Expte N° 502-000164-2020  
Licitación Pública N° 03/2020

**OBRA: NUEVO HOSPITAL DR. TOMAS PERON**  
LOCALIDAD: RODEO - DEPARTAMENTO: IGLESIA

### **CIRCULAR N° 4 - CON CONSULTA**

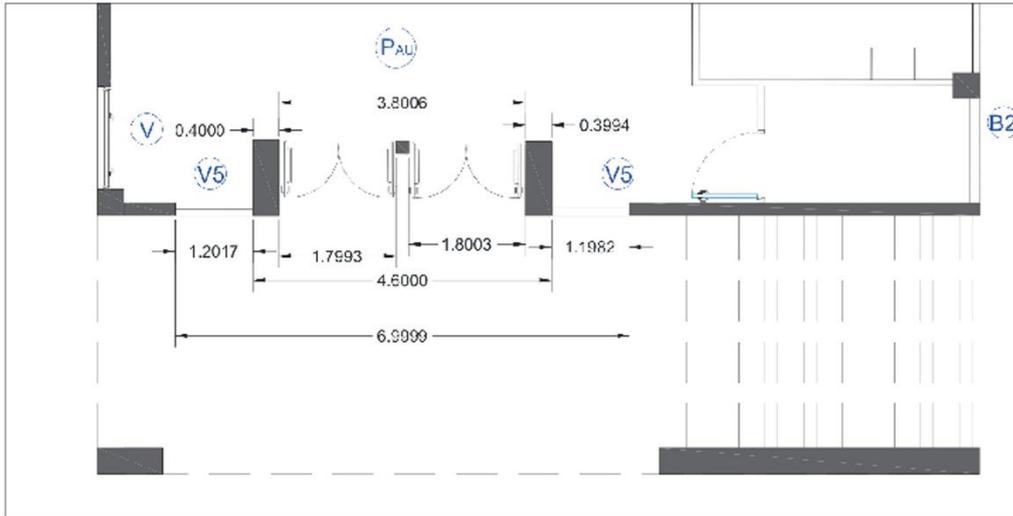
Puerta PAU en acceso a emergencia. La medida de la carpintería es de 5.25m, de los cuales hay dos puertas de 2.20m y además el acero inoxidable. Como se puede ver en la imagen, el espacio en planta es de 3.70m por lo tanto, la carpintería PAU no entra en el destino.

***Son 2 puertas dobles de 1.80m, con paños de vidrios fijos.***
